Bijlage 3:
Overlegreacties

Onderwerp:
Wateradvies voorontwerpbestemmingsplan Buitenpost-dorp.

Onderwerp : overlegreactie voorontwerp bestemmingsplan Buitenpost-dorp

Onderwerp
Reactie voorontwerpbestemmingsplan Buitenpost - Dorp

Afbeelding 1 Plaatsgebonden risicocontour voor de N-505-33-KR-003 t/m 006

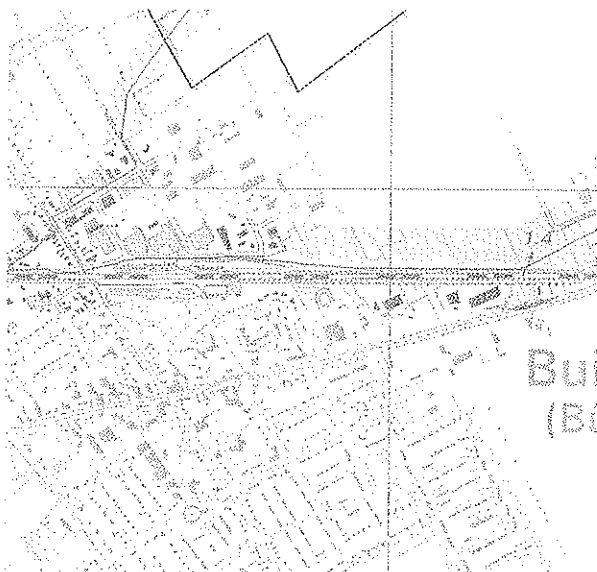
De 10^{-6} per jaar plaatsgebonden risicocontour is weergegeven op Afbeelding 1. Op locaties waar geen contour rondom de leiding zichtbaar is, ligt de 10^{-6} per jaar plaatsgebonden risicoafstand op 0 meter van de leiding. In die gevallen is de minimaal aan te houden afstand van bouwwerken tot de leiding 4 meter.
